-- Montage- und Umbauanweisung für KDT --

Gerät: ELC* 608 / ELC* 708 / ELC**62** / ELCF **62** / ELC* *60 **/EMC* ***

Bauteil: HiLight - Heizkörper

Information zum Umbausatz:

Abb. 1

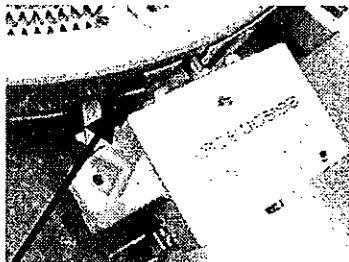
Die Blechlasche, Abb. 1 (1), (Verdrehungsschutz) ist eventuell nach unten zu biegen, Abb.2. Dadurch werden eventuelle Verbindungen zum Gehäuse vermieden. Anschließend die neue Kochzone einsetzen.

Auszüge aus dem Verdrahtungsplan, Zeichnungs-Nr. 83371, = vorhandenes Kochfeld

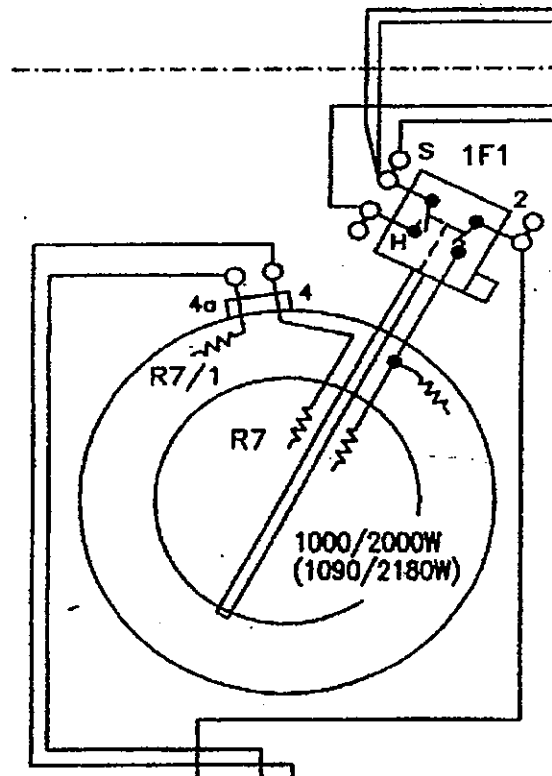
Für die Verdrahtung der neuen Heizzone werden die Litzen aus den Steckverbindungen

17265, Kammer 1 und 7

17264, Kammer 4 und 8 (Restwärmeanzeige)

19511, Kammer 4 (Zuschaltung)

benötigt. Die anderen Litzen sind aus dem Kabelbaum zu entfernen.

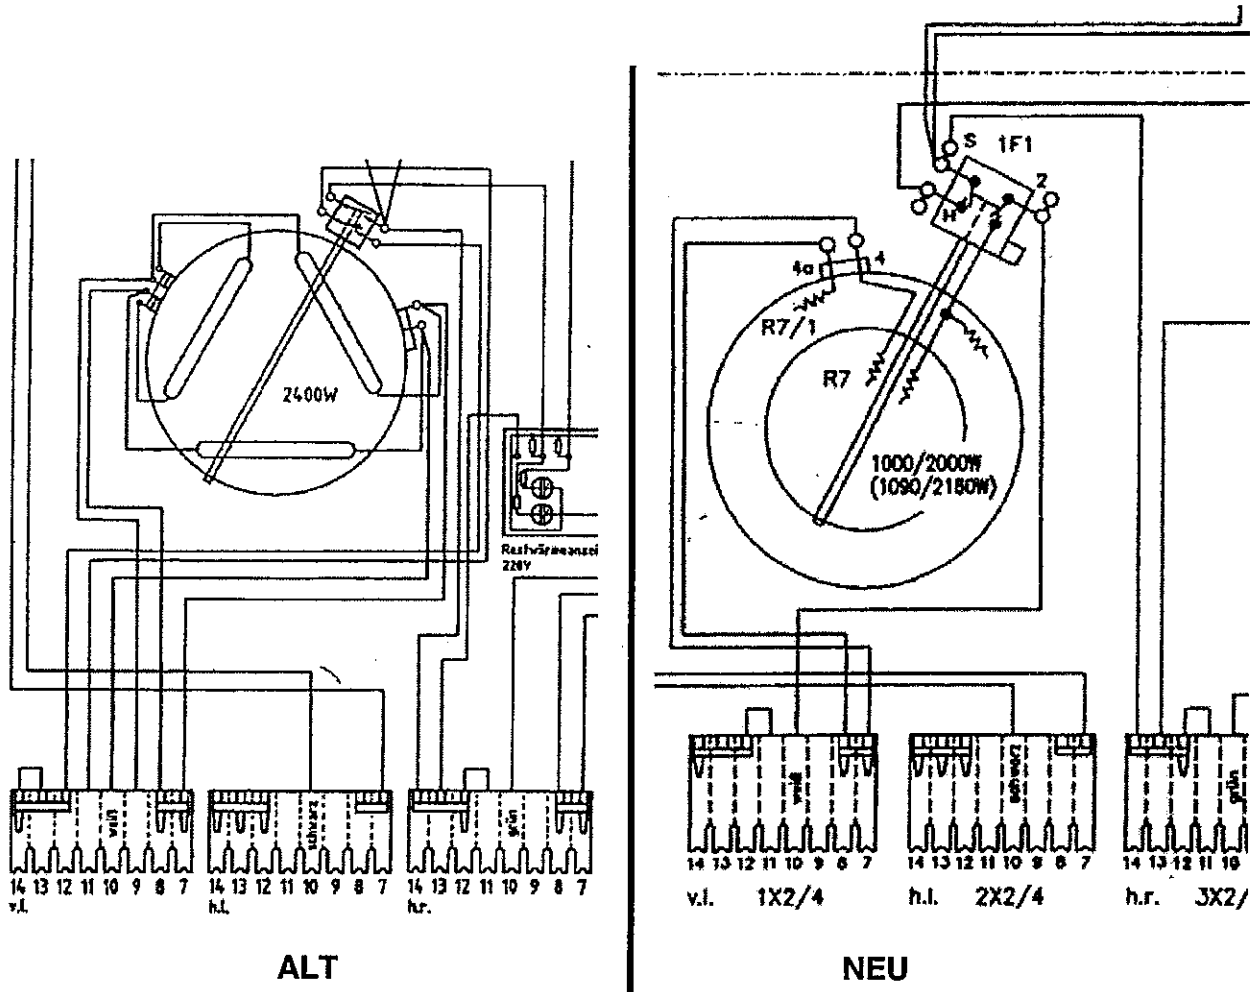
Die Verdrahtung der neuen Heizzone ist nach diesem Schema vorzunehmen.

Von den Litzen, altes Schaltbild - Kochfeldstecker 19511, Kammer 4 und 5 wird nur eine Litze benötigt und ist in den Kochfeldstecker 17264, altes Schaltbild, in die Kammer 1 einzusetzen.

Die andere ist aus dem Kabelbaum zu entfernen.. aus den Kammern 9, 11 und 12, des weißen Kochfeldsteckers (v. L.) sind zu entfernen. Die Zweikreisbrücke kann in den Kammern 13/14 bleiben.

Die Anschlüsse 4 und 4a am Heizkörper können auch rechts vom Stabregler angebracht sein.

Die Litzen für die Restwärmeanzeige (Kochfeldstecker grün, h. R., Kammer 13 und 14) sind auf dem Stabregler, Pos. S und H aufzustecken.

Schaltpläne für die Baureihen ELC ***62** und ELC ***72**

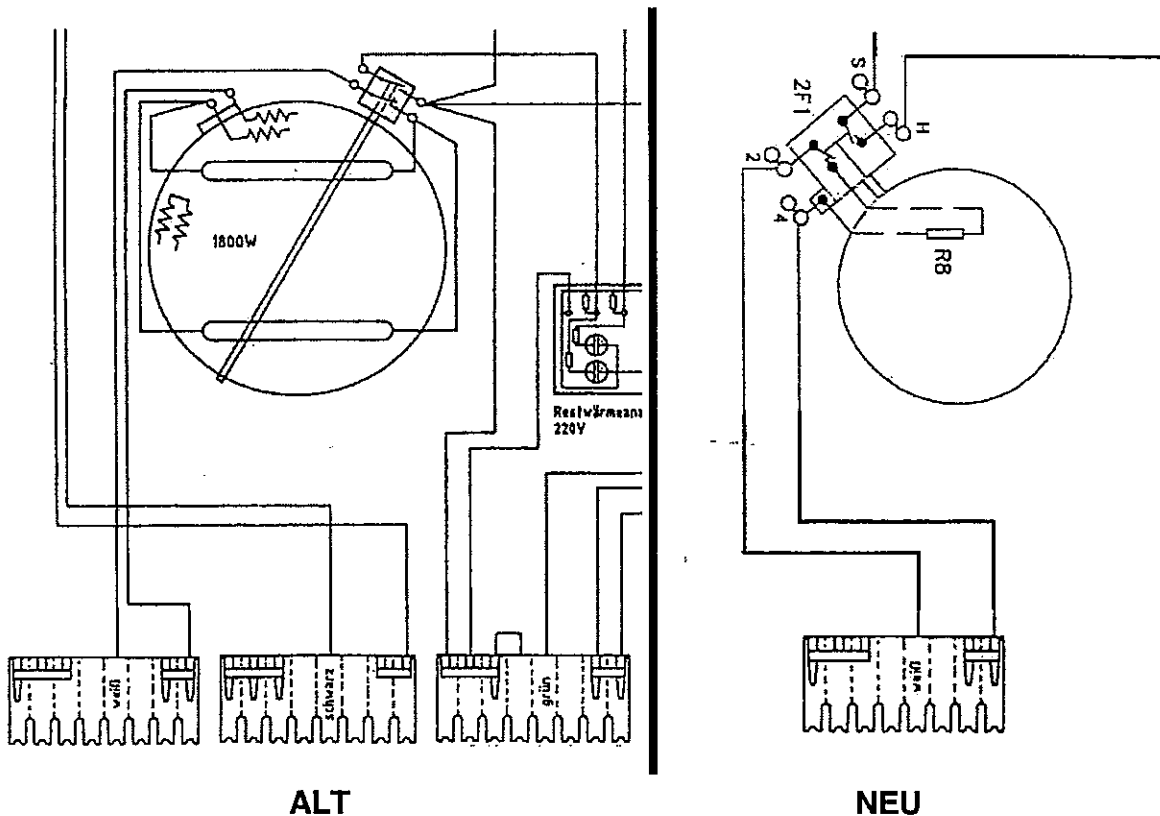
Die Schaltbilder sind Auszüge aus den Schaltplänen der Kochfelder ELC* **62** oder 72* (alt) bzw. EMC* *60* (neu).

Die Litzen aus den Kammern 9, 11 und 12, des weißen Kochfeldsteckers (v. L.) sind zu entfernen. Die Brücke von Kammer 13 nach 14 muss nach 11 und 12 verlegt werden. Die Litzen für die Restwärmeanzeige (Kochfeldstecker grün, h. R.), Kammer 14 ist am Stabregler, Pos. S, aufzustecken. Pos. H vom Stabregler ist an die zugehörige Restwärmeanzeige anzuschließen. Die Ringleitung für die Restwärmeanzeige kommt am Stabregler an Pos. S.
